2. 準備書知事意見に対する補足資料

2.1. 概略計画策定における住民意見とその反映状況

準備書知事意見（Ⅰ.全般的な事項 Ⅱ.事業計画 Ⅲ）計画路線決定までの経緯（PI 等の成果及び結果の反映）に対する補足資料

準備書知事意見（Ⅰ.全般的な事項 3.環境の保全に特に配慮が必要な施設等の把握）に対する
補足資料

新たなルートの提案（市民意見より）

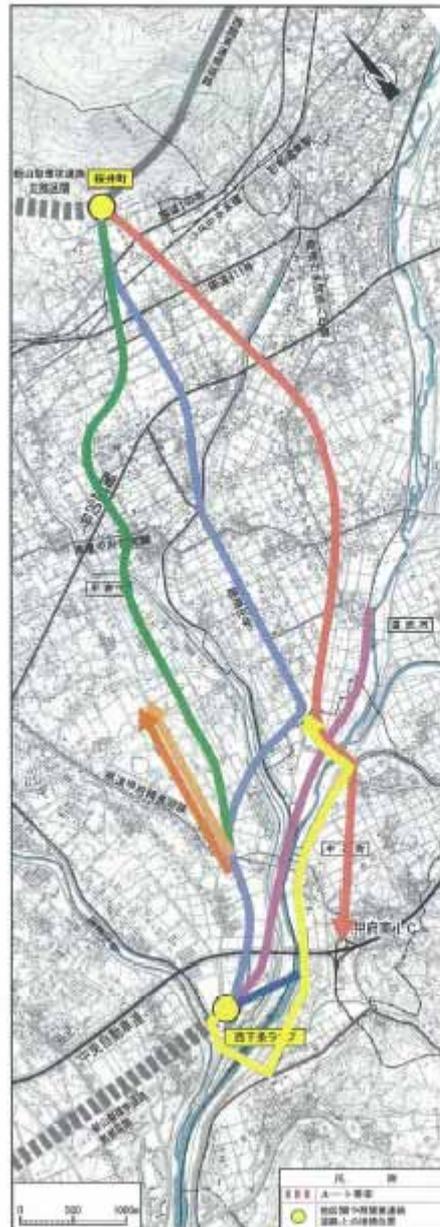
A案・B案・C案のほか、以下のようなルートの提案がありました。(次頁に図で示しています。)

- ① 西下条ランプ～県道白井河原八田線は笛吹川の土手をスーパー堤防として利用し、そこから桜井町までは高架構造とすることで地域分断を無くす。
- ② A案を基本とし、白井河原橋を渡って中央道甲府南1Cに接続させる。
- ③ 桜井町～国道20号は向町バイパスを拡幅整備し、その地点から国道140号を付け替え、峡東浄化センターまでは国道140号を改良し、そこからは新設する。
- ④ 国道140号の西側をバイパスすれば、最短距離となり、小学校(甲運・石和西・富士見)を回避できる。
- ⑤ 蛭沢川の東側を高架で施工してほしい。
- ⑥ 蛭沢川の西側を通してほしい。
- ⑦ 西下条ランプからC案を利用し、国道140号との接続部から白井河原橋からA案又はB案とすれば良い。
- ⑧ 南部区間の東端から笛吹川を渡河し、国道140号と接続させ、後はC案とする。国道140号と直接接続させる。

概略計画の決定にあたっては、これらルート案についても検討の対象とし、以下の理由から、概略計画としては不適であると考えました。

- ① スーパー堤防とは、緩やかな勾配を持つ幅の広い堤防です。そのため、大洪水に対して壊れない構造をしていますが、河川周辺において大規模な都市再開発を行う必要があり、現在の土地利用や地域への影響が非常に大きく、コストの膨大なものとなることから困難であると考えました。
- ② 環状道路としての機能を確保するため、白井河原橋とは別に、新たに笛吹川を渡河する必要があり、また西下条ランプに戻る橋梁の整備も必要となるため、非常にコストが掛かることから困難であると考えました。
- ③ B案を基本としたルート位置とし、道路構造は平面構造とした場合、交差点が多く存在することとなり、環状道路としての交通処理機能が劣り、家屋移転も多く生じることから、困難であると考えました。
- ④ 移転家屋数や地域への影響の観点からは比較的優れた案と言えますが、肝心の環状道路としての交通処理機能が劣り、不適であると考えました(17、18頁参照)。
- ⑤ ④の提案となり、不適であると考えました。
- ⑥ ④の提案よりさらに内側に入るため、環状道路としての交通処理機能がさらに劣り、不適であると考えました。
- ⑦と⑧ 環状道路としての機能が発揮できないため、困難であると考えました。

図 番	図 2-1(1)
図 名	都市計画対象道路事業実施区域 周辺の家屋等の状況
縮 尺	1 : 10,000 0 100 250 500m

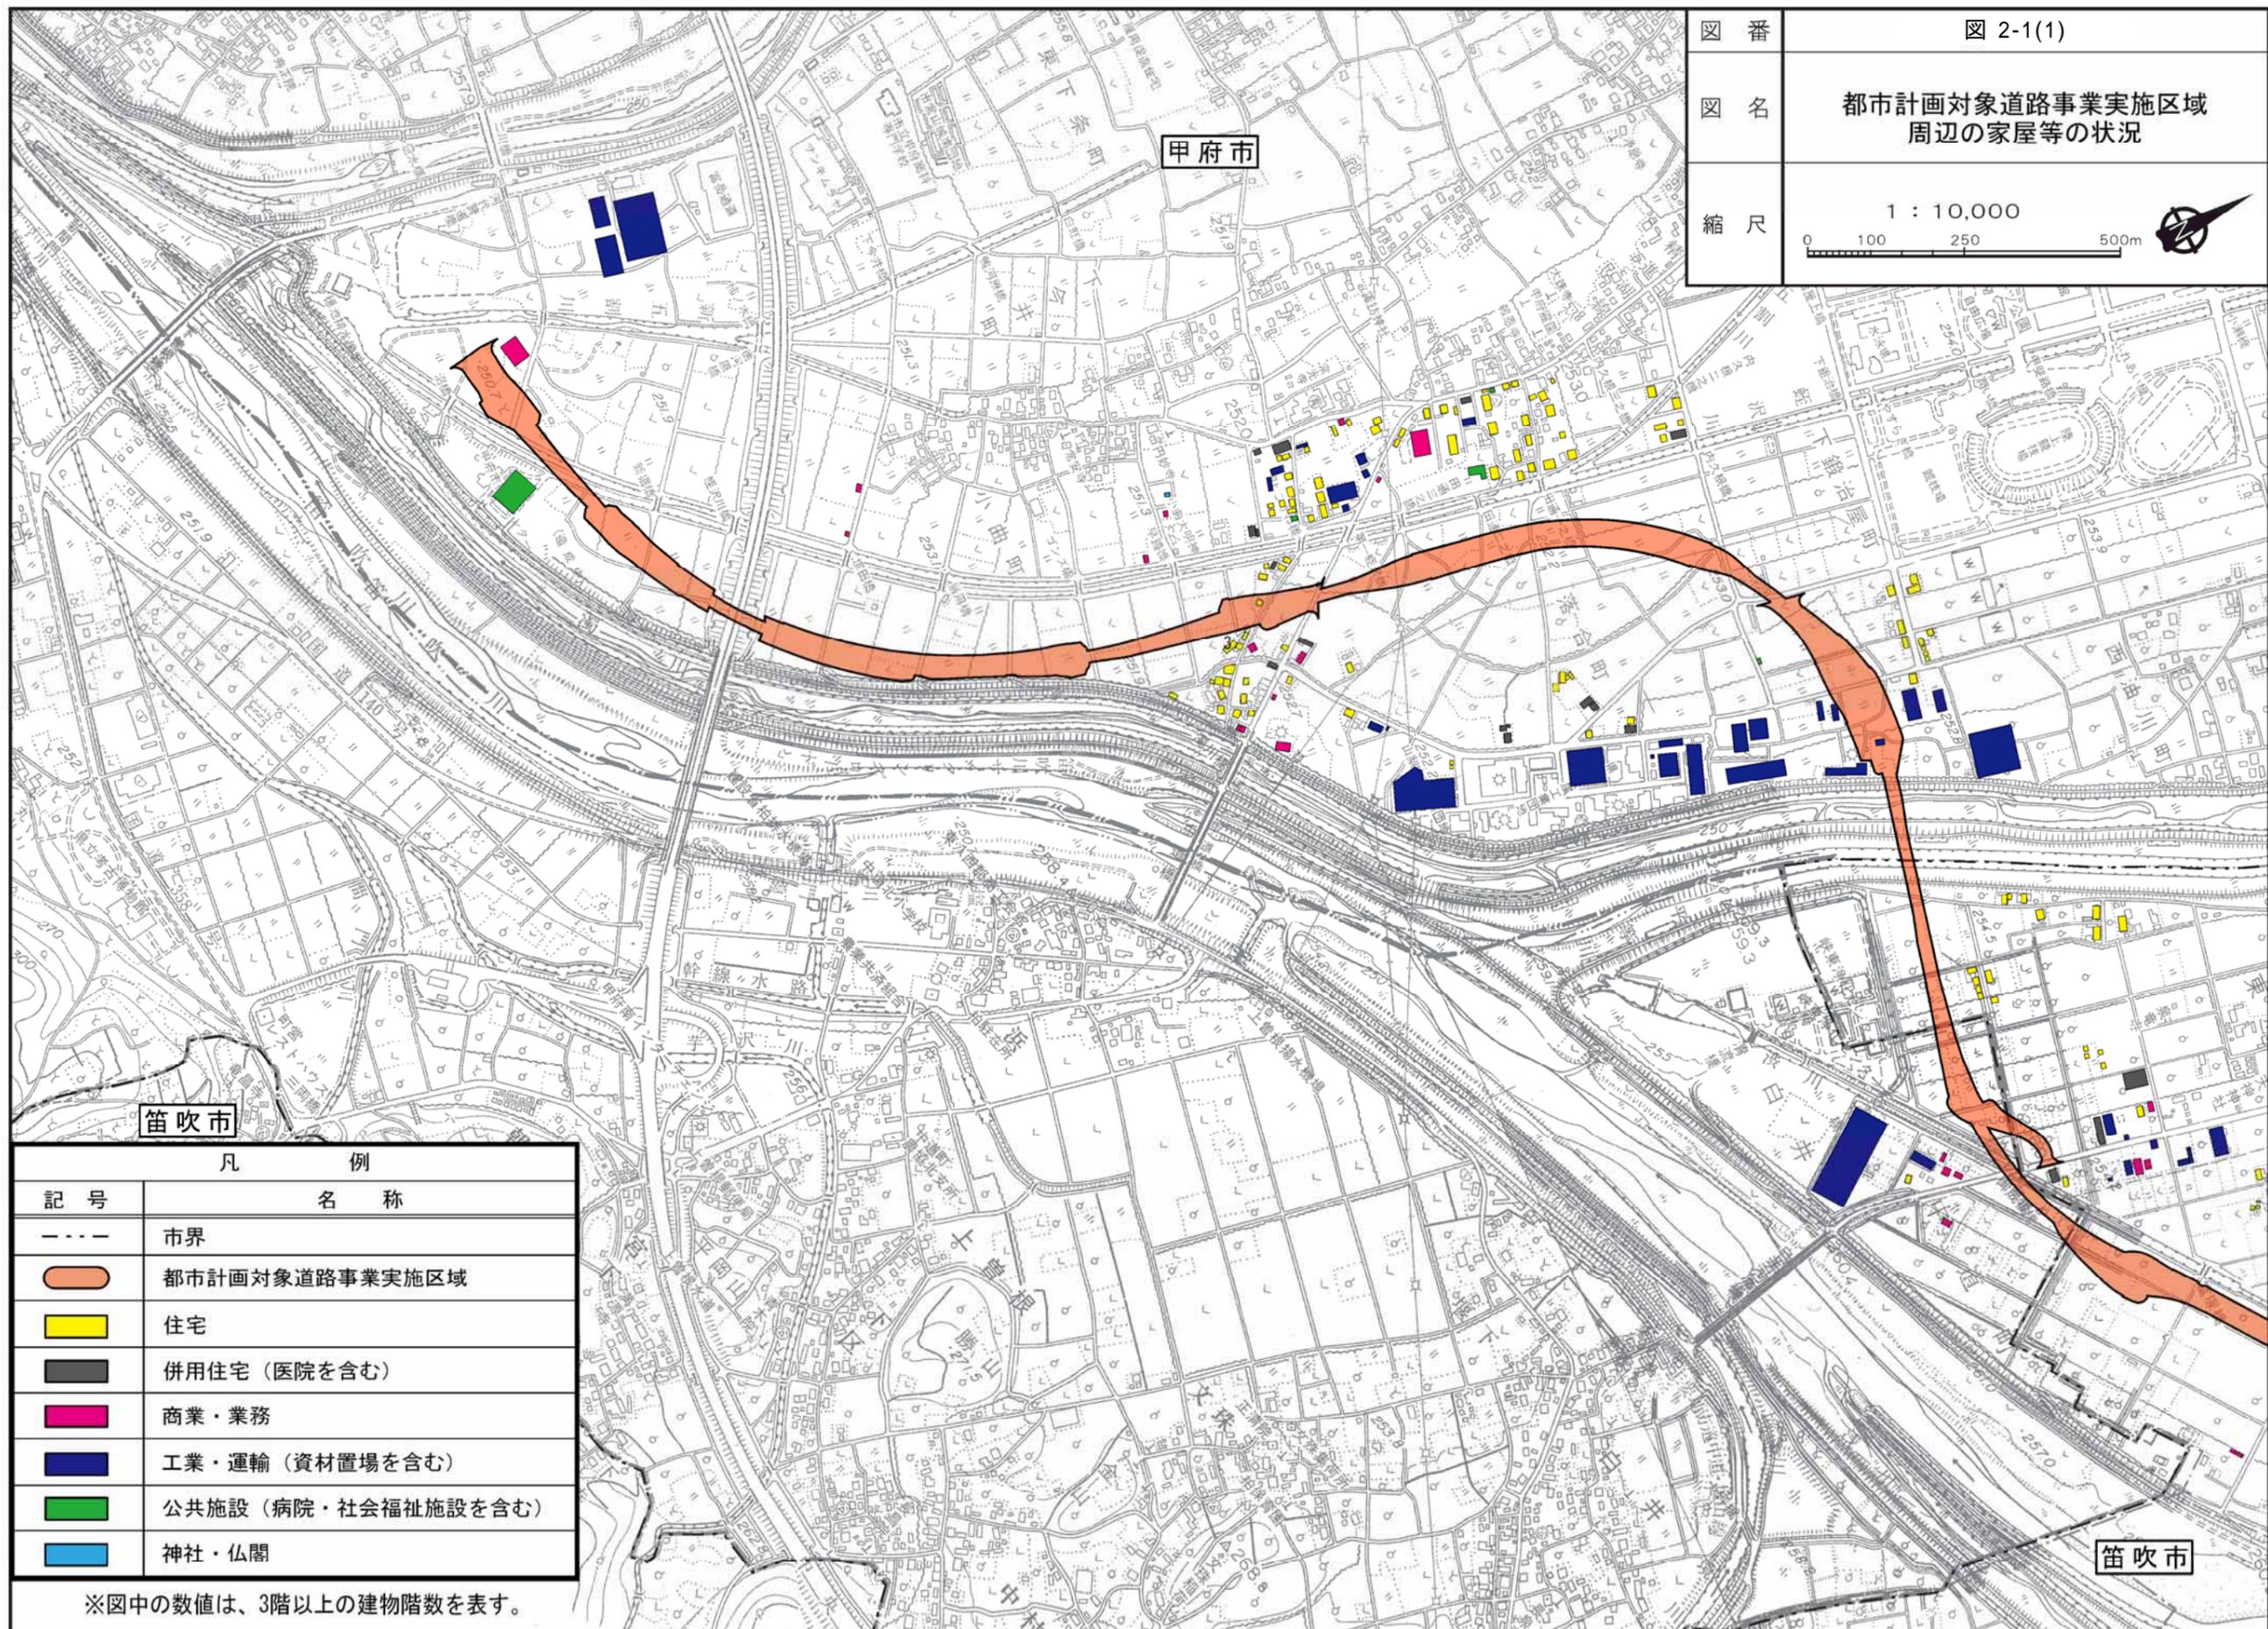
準備書知事意見（I.全般的な事項 5.土地利用の変化の反映）に対する補足資料

調査結果は、図 2-1 に示すとおり。

図 2-2 予測断面位置（桜井寮）

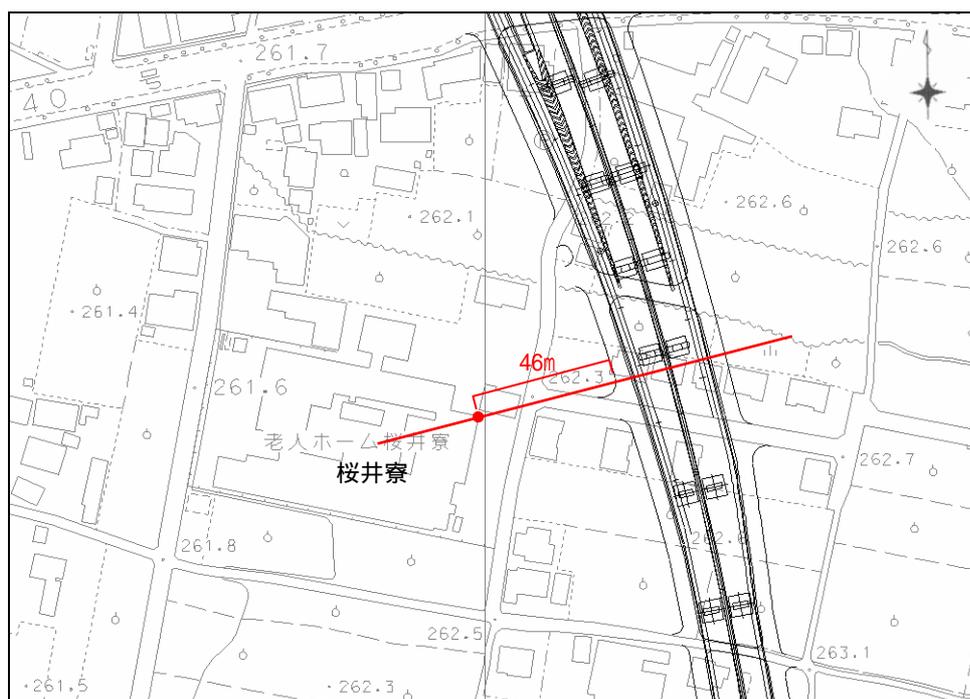
準備書知事意見（Ⅱ.個別事項 1.大気汚染・騒音・振動共通事項 1）環境影響評価の手法 a）環境の保全に特に配慮が必要な施設に対する影響の把握）に対する補足資料

環境の保全に特に配慮が必要な施設として、桜井寮（老人福祉施設）、石和西小学校を対象に、自動車の走行に係る大気質及び騒音の高さ方向の検討を行った。

桜井寮における大気質の高さ方向の予測結果を表 2-1 に示す。予測の結果、二酸化窒素、浮遊粒子状物質ともに各階で環境基準を満足できる。

桜井寮における騒音の高さ方向の予測結果を表 2-2 に示す。予測の結果、各階で環境基準を満足できる。

桜井寮では、各階で環境基準を満足（表 2-1、表 2-2）しているが、当該施設への影響の程度については、供用後のモニタリングの対象として環境の状況を把握し、その結果は事業の実施中及び実施後の手続きにおいて明らかにする。

図 2-3 予測断面位置 (石和西小学校)

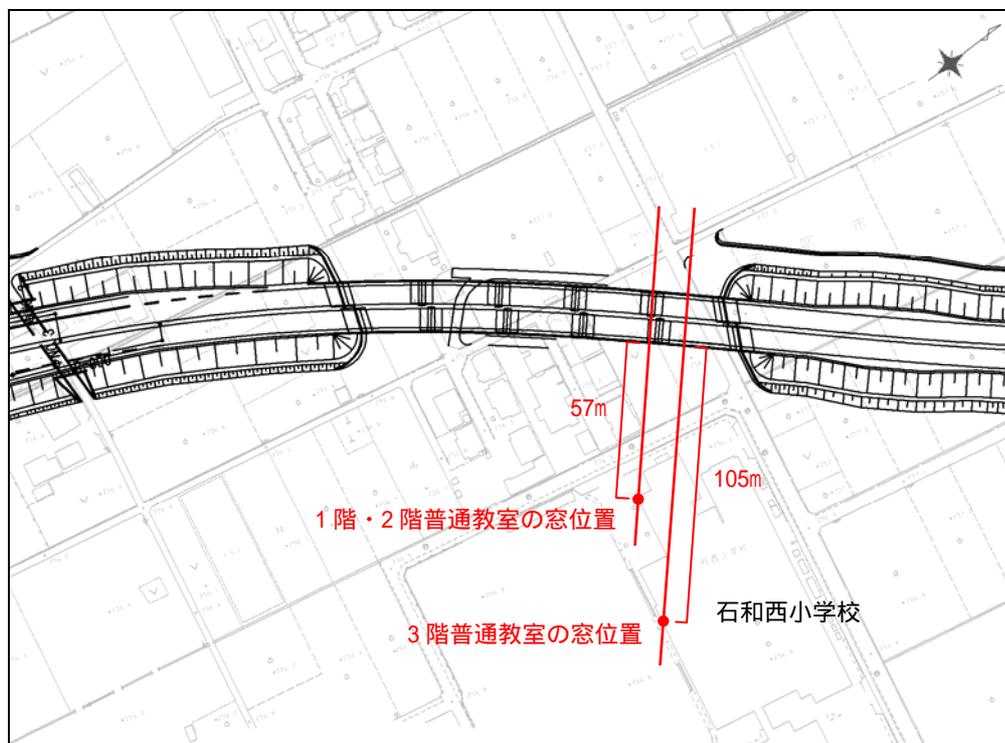
石和西小学校の予測断面位置を図 2-3 に示す。予測位置は、計画路線から最も近接する各階の普通教室の窓位置とした。

石和西小学校における大気質の高さ方向の予測結果を表 2-3 に示す。予測の結果、二酸化窒素、浮遊粒子状物質ともに各階で環境基準を満足できる。

石和西小学校における騒音の高さ方向の予測結果を表 2-4 に示す。予測の結果、各階で環境基準、学校環境衛生の基準ともに満足できる。

石和西小学校では、各階で環境基準、学校環境衛生の基準ともに満足（表 2-3、表 2-4）しているが、最も影響が大きくなる時間帯については、学校環境衛生基準相当（表 2-4 (2)）となることから、当該施設への影響の程度については、供用後のモニタリングの対象として、その状況を把握し、その結果を基に、適宜環境保全措置の必要性について検討するものとし、その検討の経緯及び結果は、事業の実施中及び実施後の手続きにおいて明らかにする。

図 2-4 予測断面位置（石和西小学校）

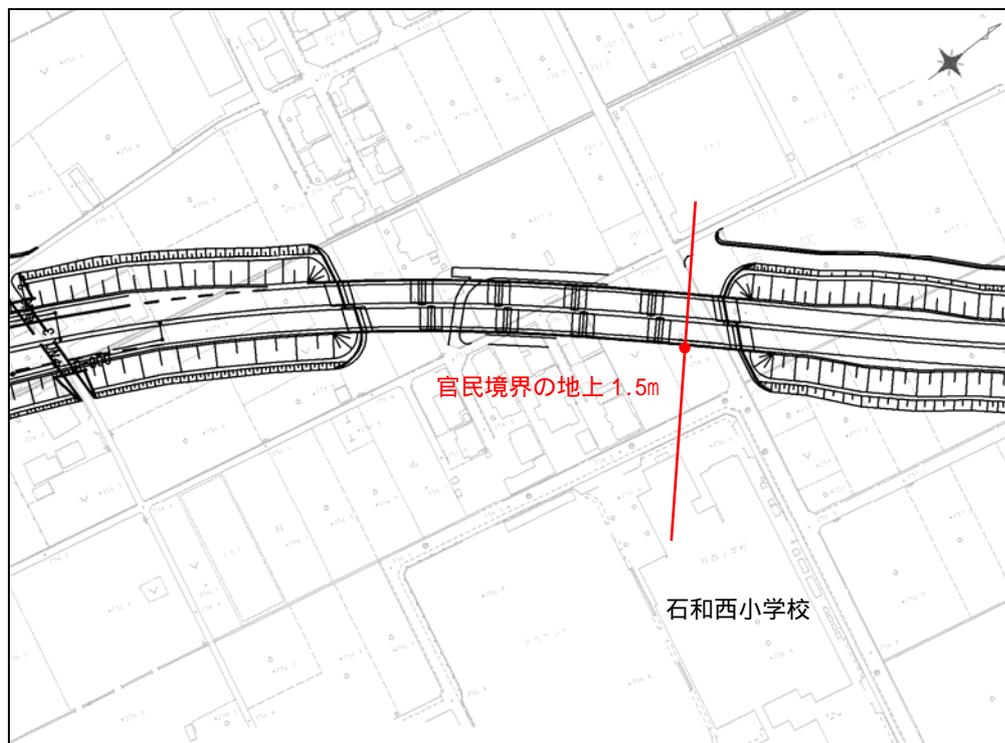
準備書知事意見（Ⅱ.個別事項 2.大気汚染 1）構造物による気流の変化）に対する補足資料

環境の保全に特に配慮が必要な施設として、石和西小学校を対象に、自動車の走行に係る大気質の短期高濃度の予測を行った。

予測の結果、短期高濃度日は通常時に比べ、約 2~3 倍となる結果となった。
